3. FO-A断層南端に関する再検討結果

4. 指摘箇所地質構造及び連動の可能性に関する検討結果

5. A層中に見られるウェッジ状の堆積物に関する検討結果

横ずれ型地表地震断層における破壊の伝播・停止
 —断層の離間距離との関係※—
 (灰色:破壊が停止した箇所, 白:破壊が伝播した箇所)

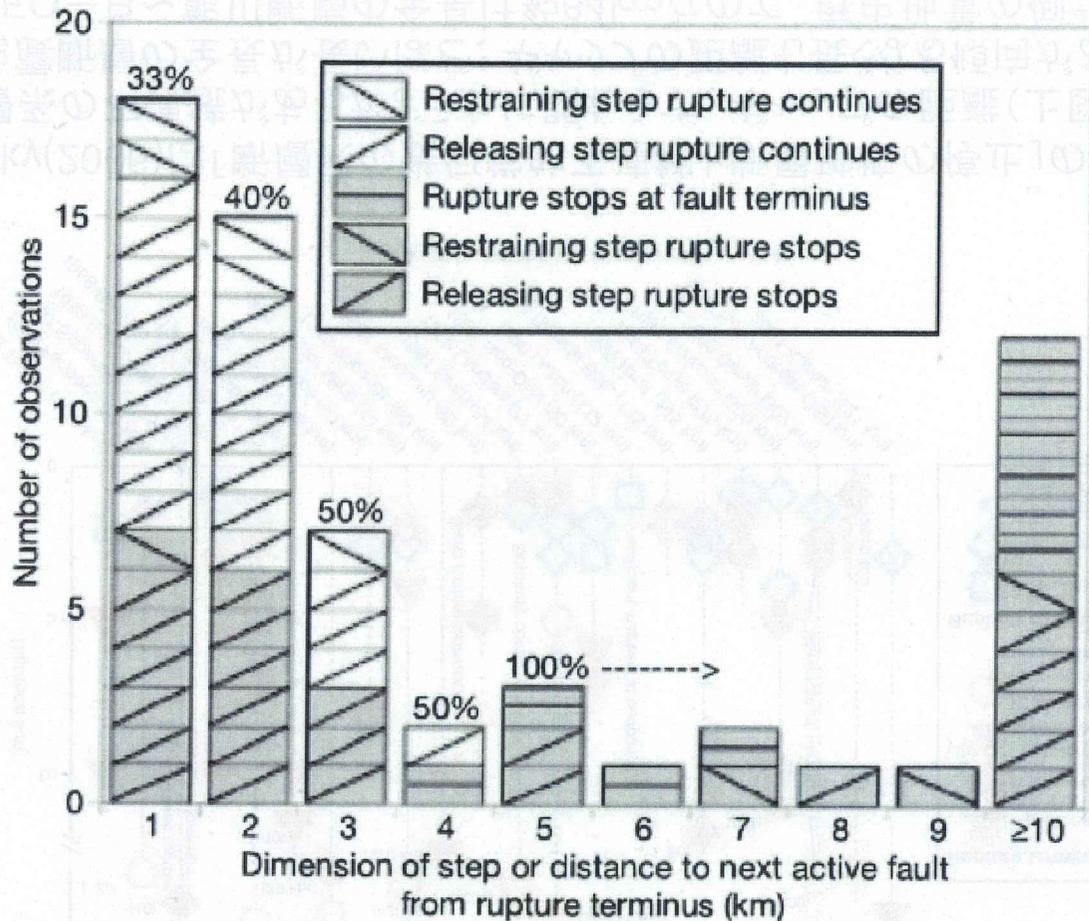
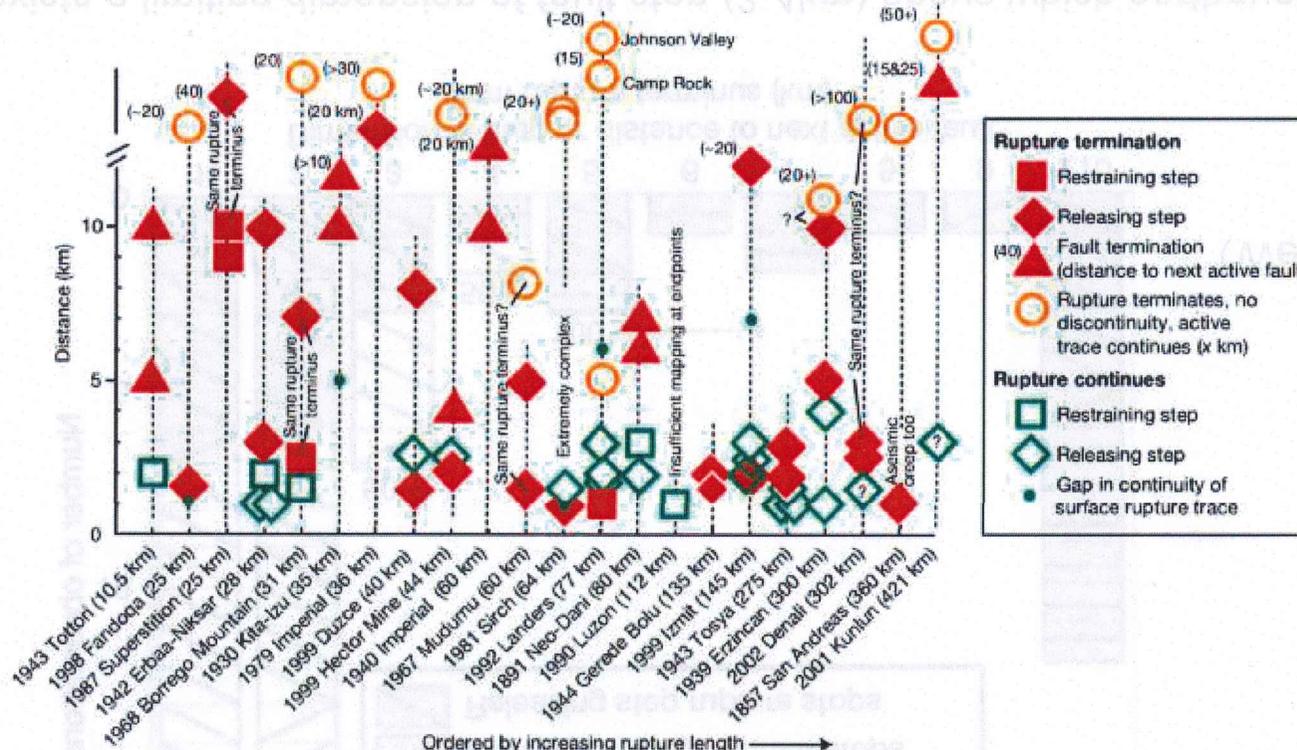
- Wesnousky(2006)は「断層系の幾何学的不連続と断層破壊の停止」の関係について述べているが、断層系の不連続があるかどうかに関わらず、ギャップの距離(上図の●)に注目してみると、地表地震断層の全長が長いほど、ギャップの距離も長くなる傾向があるが、最長でも7km
- FO-A~FO-B~熊川断層の全長は約64kmなので、歴史地震の例から想定されるギャップの距離を7kmと見積もるのは安全側の評価と考えられる。

FO-A~FO-Bと熊川断層間のギャップの離間距離は約15kmなので、断層破壊は伝播しないと評価する。

音波探査記録(AB-100G:ジオパルス)から判読されるマウンド及び下位層の堆積構造

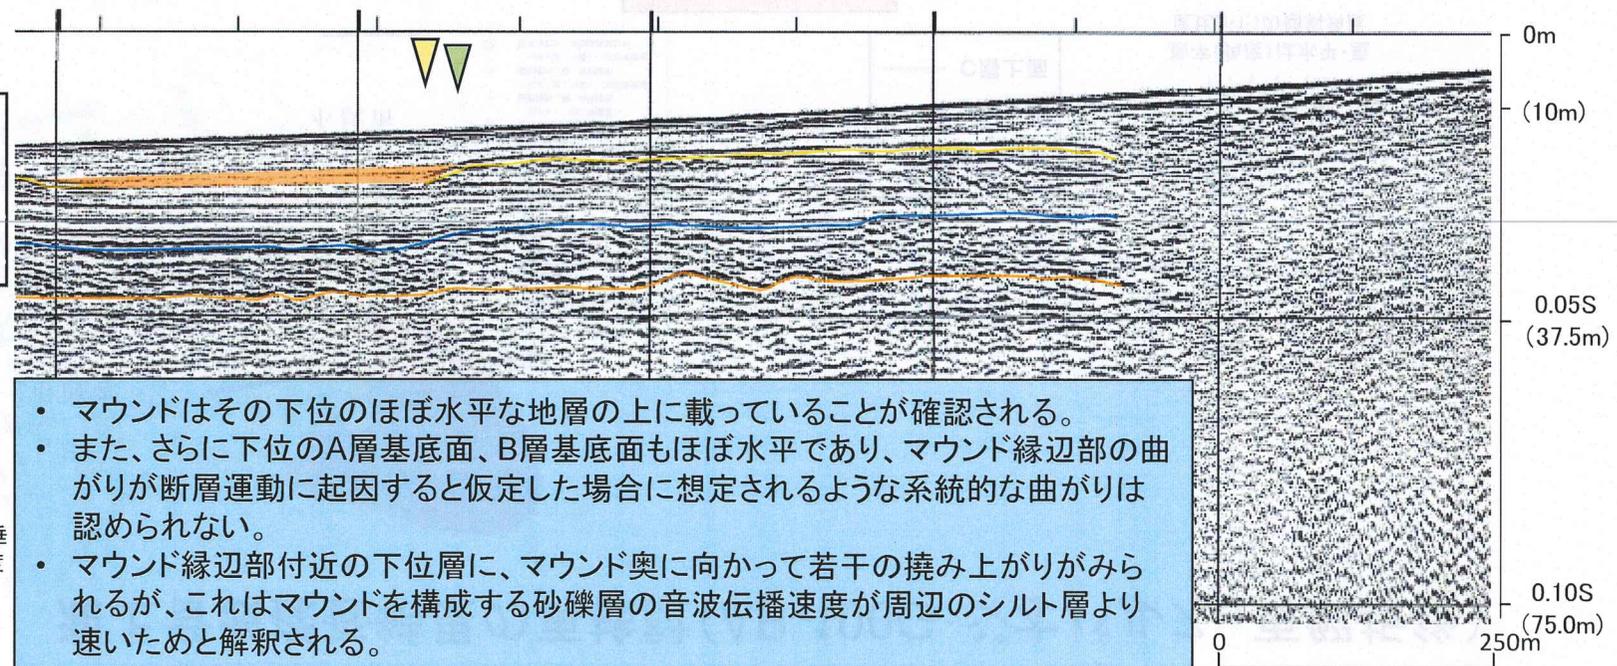
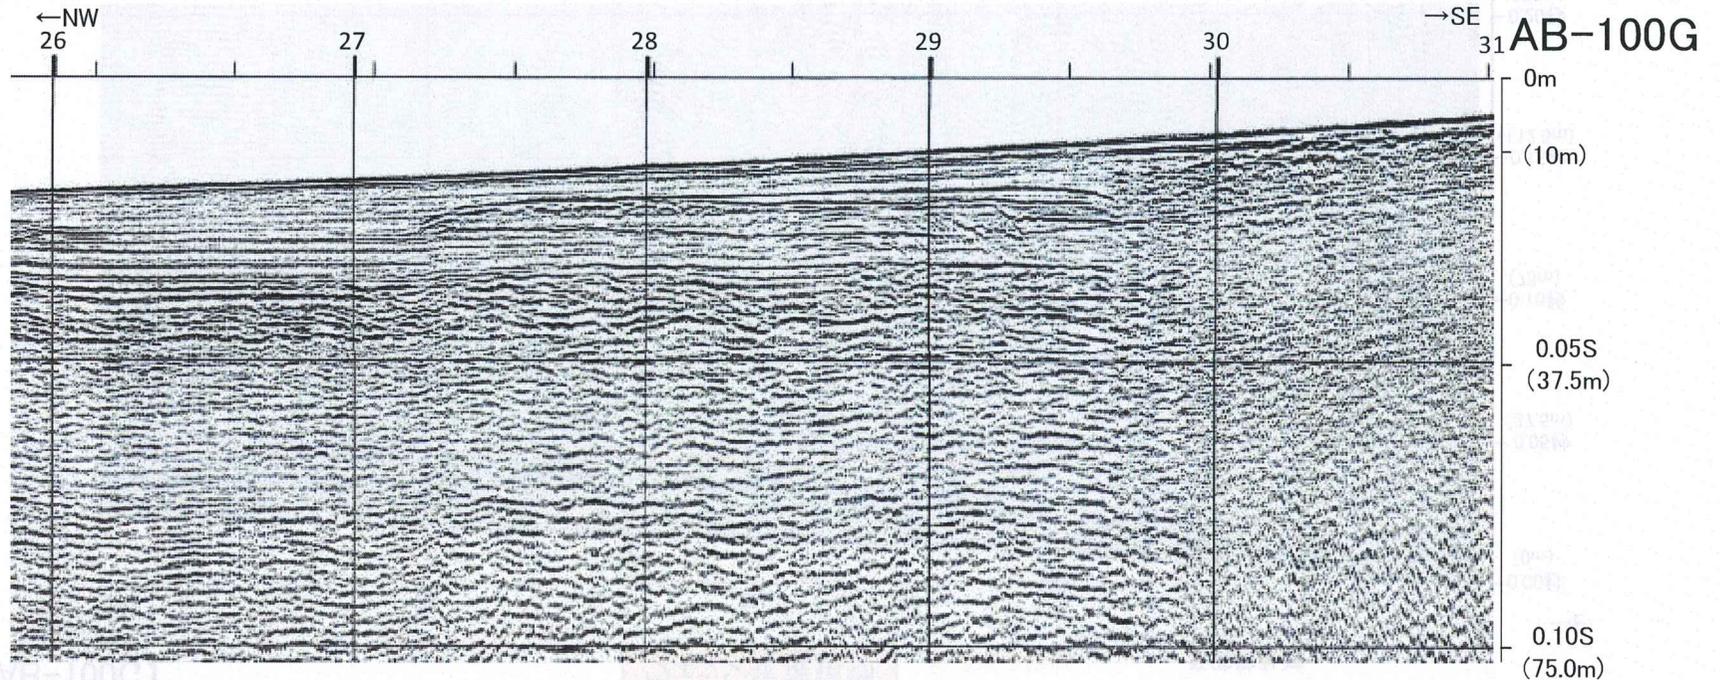
- マウンドはその下位のほぼ水平な地層の上に載っていることが確認される。
- また、さらに下位のA層基底面、B層基底面もほぼ水平であり、マウンド縁辺部の曲がりや断層運動に起因すると仮定した場合に想定されるような系統的な曲がりや認められない。
- マウンド縁辺部付近の下位層に、マウンド奥に向かって若干の撓み上がりがみられるが、これはマウンドを構成する砂礫層の音波伝播速度が周辺のシルト層より速いためと解釈される。

海上音波探査結果の再検討(A-2G:ジオパルス、再解析後)

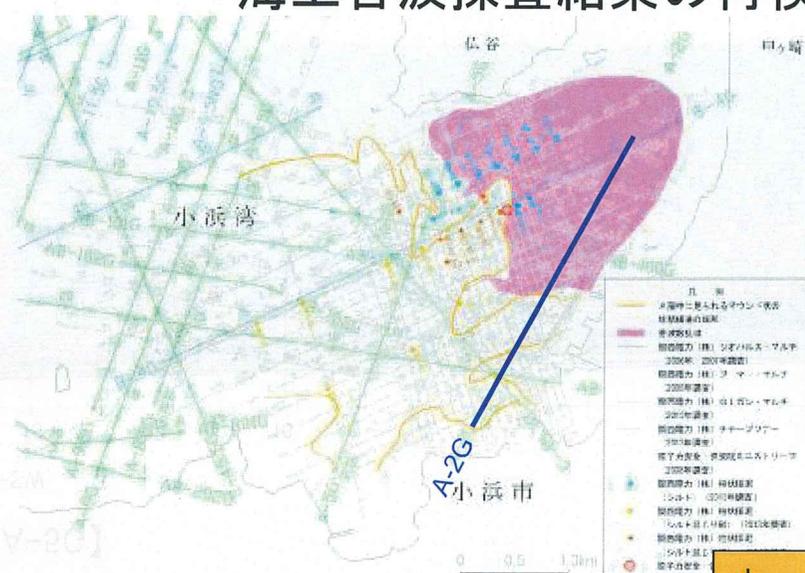
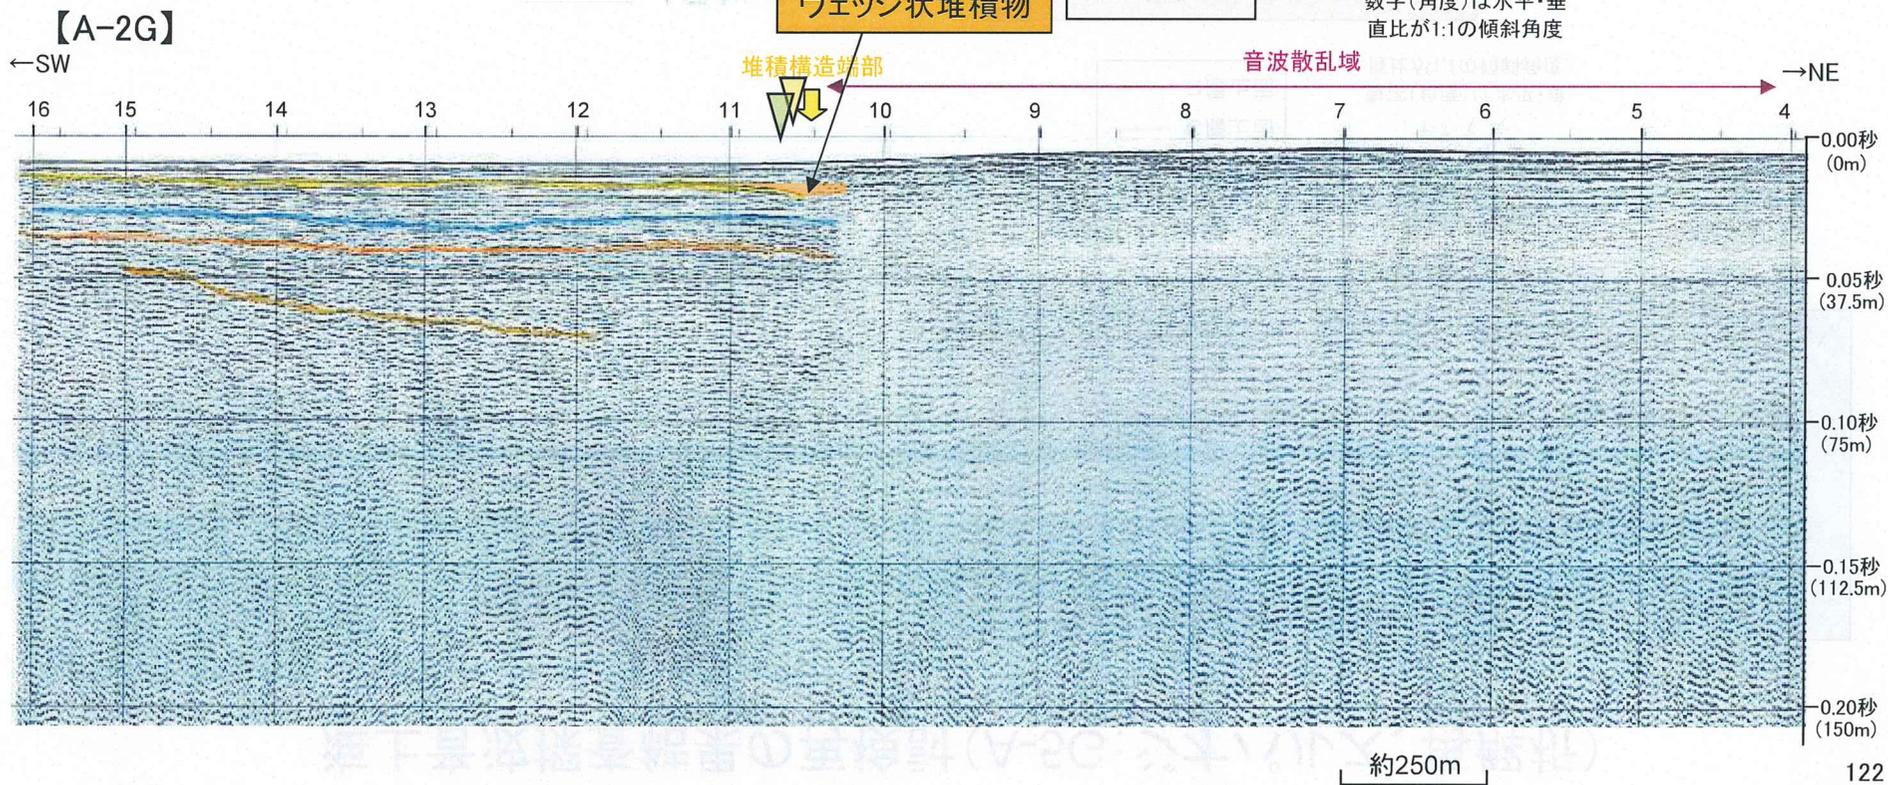
- ・海上音波探査記録の再解析を行った結果、浅層部の反射面が鮮明化した。
- ・A層中には、チャープソナーによる海上音波探査及び柱状採泥により明らかとなったマウンド状の堆積構造に相当する反射面が認められる。
- ・A層中に見られる音波散乱層に向かって下がる反射面は、堆積構造の端部に相当するものであることが明らかとなった。
- ・A層中の堆積構造の下位の地層には、変位・変形は認められない。

【小浜湾の環流について】(大飯発電所3・4号機 環境影響調査書)

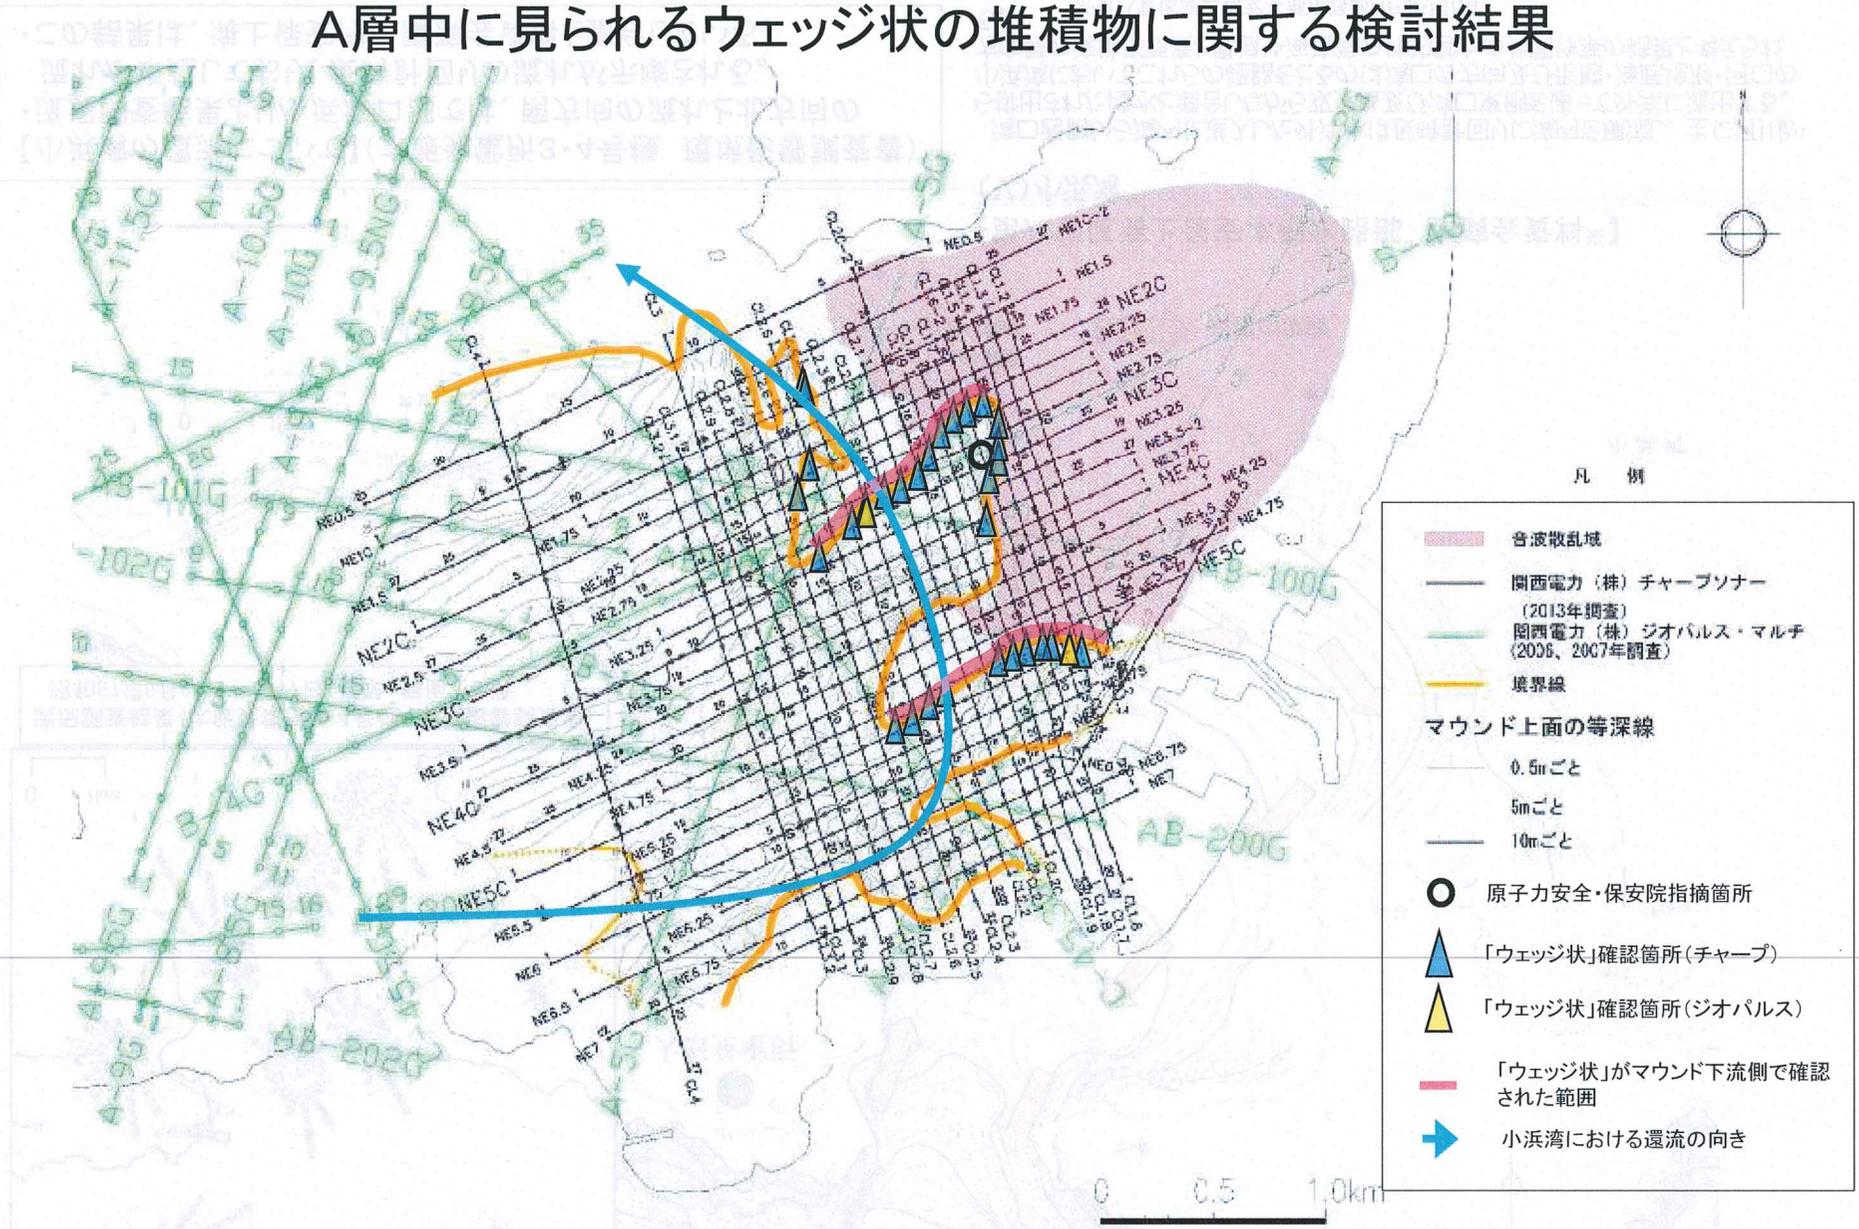
- ・流況調査結果より小浜湾口部では、南方向の流れと北方向の流れが卓越しており、反時計回りの流れが示唆される。
- ・この結果は、海上保安庁の講演会資料と整合している。

湾口西側から湾内に進入した外洋水は反時計回りに湾内を環流し、主に河川から排出された陸水と混合しながら双児島及び湾口東側を通過して外洋に流出する。小浜湾においてこれらの経路をとるのは湾口の方向及び形態・海底地形・河口の方向等の湾地形要素と風浪や海流等の外的官力の共同作業の結果と考えられる。

・マウンド状の反射面の縁辺部を埋めるようなウェッジ状の堆積状況がマウンド状の堆積構造の下流に堆積している。
 ・ウェッジ状の堆積物は、反時計回りの環流と調和的な分布、かつ大きく屈曲した分布を示している。
 ・したがって、指摘箇所(AB-100G)のウェッジ状の堆積物は断層活動のイベントを示すものではない。
